## Technická informace

KDG-04-2012

### Poškození krytu chladiče

Modell: BX2350    Serien-Nr.: do 66091

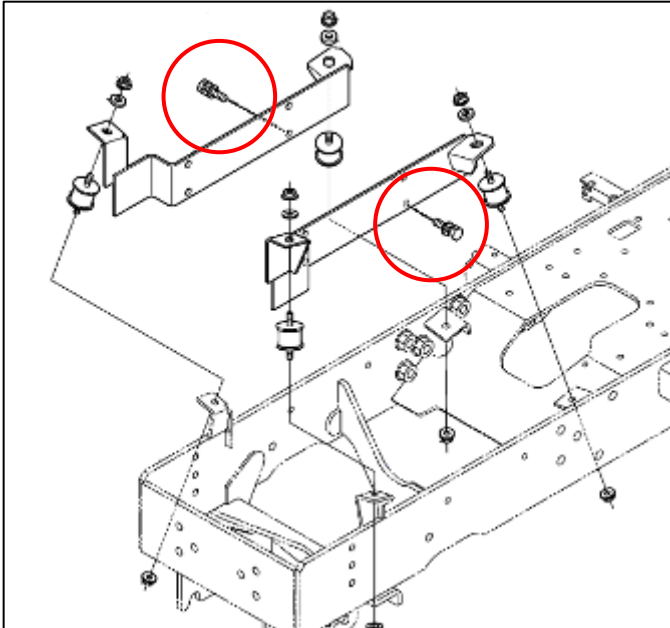
Nadměrným stranovým pohybem motoru může dojít ke kontaktu krytu chladiče s větrákem a jeho poškození. V těchto případech je nutno vyměnit kryt chladiče a současně namontovat boční dorazy, které omezí stranový pohyb motoru.

Dva spodní šrouby držáku motoru se nahradí šrouby se zapuštěnou hlavou.

Pro seřizovací šrouby bočních dorazů se použijí stávající otvory v rámu. Při seřízení dorazů je třeba zachovat minimální vůli.
